N/R : GF-2025-0453

**Rapport de l'Inspection des
Installations Classées**

Objet : Installation Classée pour la Protection de l'environnement.
Société APPRYL sur le territoire de la commune de Martigues
Instruction des « porter à connaissance » relatifs à l'augmentation du débit d'eau de mer et de la modification de la gestion des effluents aqueux

Figure 1: Gestion actuelle des effluents aqueux

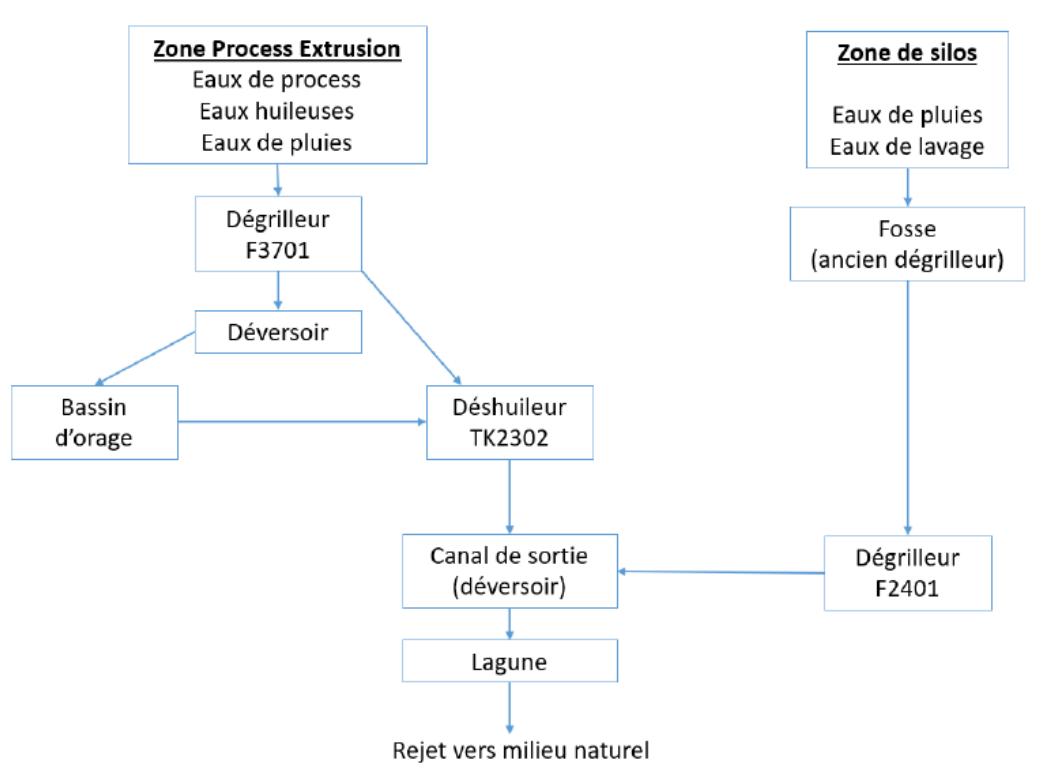
Les 3 réseaux d'effluents du site (eaux de process, eaux pluviales Ouest "propre", eaux pluvial Est potentiellement polluées) se rejoignent dans un collecteur général avant rejet dans une lagune avant rejet au milieu naturel. Concernant la zone de process, les effluents de la zone d'extrusion passe par un dégrilleur puis par un déshuileur avant de rejoindre la lagune. Les effluents de la zone des silos passent dans un dégrilleur avant de rejoindre la lagune. Un contrôle de débit est réalisé avant rejet vers la lagune. Un contrôle de COT en continu est réalisé en sortie du déshuileur.

Elle analyse ensuite la qualité des eaux collectées ainsi que les contaminations éventuelles ou avérées de chaque zone de l'usine. Pour chacune de ces zones, le prestataire a réalisé des analyses sur des échantillons ponctuels. Concernant les équipements de traitement, cette étude indique que le déshuileur de la zone de polymérisation n'est plus fonctionnel. Le dégrilleur de la zone de dégazage et d'extrusion permet de retenir les granulés, mais pas les poudres de polypropylène. Le dégrilleur final permet bien la rétention des granulés, mais les observations montrent que celui-ci ne permet pas de bloquer correctement les poudres plus fines.

Dans son porter à connaissance de 2022, l'exploitant ajoute, concernant la lagune, que le fond de celle-ci est en communication avec les eaux souterraines. Il souligne une cote des eaux souterraines supérieure à la cote de fond du bassin, voir supérieure à la cote de 0,55 mNGF à laquelle le niveau d'eau dans la lagune doit être maintenu selon la prescription de l'article 1 de l'APC du 12 janvier 2004. Il ajoute que les écoulements en sortie de lagune sont insuffisants au regard des débits y entrant du fait notamment d'une perméabilité du merlon en sortie de chenal trop faible et d'une grille de protection en sortie de lagune en permanence encrassée par des dépôts de poudre de polypropylène. Pour ces raisons, il conclut que les prescriptions préfectorales relatives au niveau qui doit être disponible dans la lagune et aux côtes à ne pas dépasser sont inadéquates au regard de la réalité hydrogéologique.

Figure 2: Gestion projetée des effluents aqueux

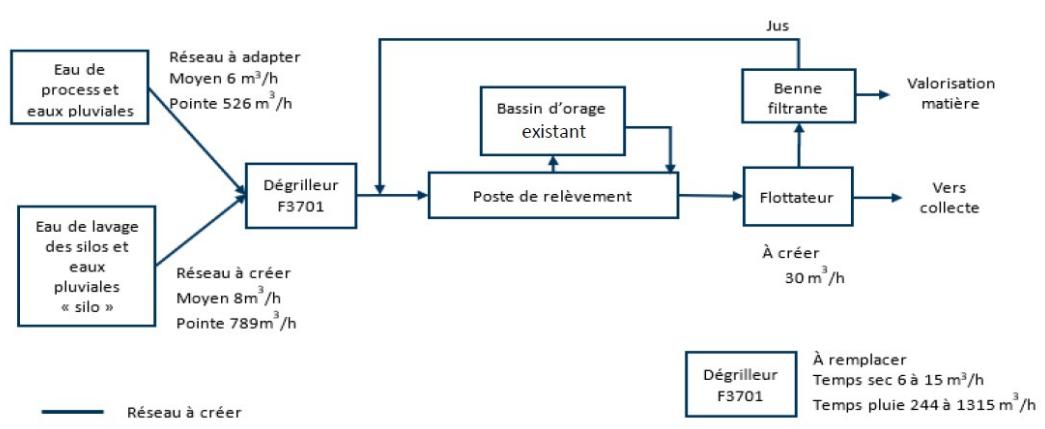
En premier lieu, l'exploitant prévoit de raccorder la zone des bennes à granulé et poudre de la zone Nord avec la zone process, afin d'en rediriger les égouttures et eau de pluie. Ensuite, il retient pour les eaux de process, de lavage et les eaux pluviales des zones process, extrusion et silos, un traitement en deux étapes. Le premier est un traitement par dégrillage fin pour retenir les granulés. Pour cela, l'exploitant prévoit le remplacement du dégrilleur existant F3701. La seconde étape est un traitement par flottation pour extraire les matières en suspension (MES), essentiellement constituées de poudre de polypropylène. Ce dernier a été retenu du fait du caractère hydrophobe et flottant des poudres et granulés de polypropylène. Une injection d'air sous pression permet d'améliorer la flottation des MES. Les boues du flottateur, composées de poudre de polypropylène seront égouttées dans une benne filtrante et orientées vers une filière de valorisation. Les égouttures seront réinjectées en tête du flottateur. Entre ces deux traitements, l'exploitant prévoit de réutiliser le bassin d'orage existant afin de gérer les débits d'eau de pluie en amont du flottateur. Le fonctionnement du traitement est repris sur le schéma suivant. Dans son courrier du 20 novembre 2023, l'exploitant annonce une réalisation finalisée pour le début de l'année 2026.

Concernant la proposition de l'exploitant, l'Inspection considère que les paramètres comme la température, la DBO5, l'azote et le phosphore doivent être ajoutés conformément à l'arrêté ministériel du 02 février 1998 modifié. Aussi, comme proposé par le rapport du bureau d'étude Artelia datant de juin 2018, il convient de retenir une VLE pour les paramètres arsenic et zinc. Il convient d'ajouter à ces valeurs limites en concentration, des valeurs limites en flux. L'Inspection a pris en compte le BREF CWW pour les paramètres suscités. La dernière colonne fixe la périodicité de surveillance minimale. Ces éléments ne préjugent pas de l'issue du réexamen IED en cours d'instruction.
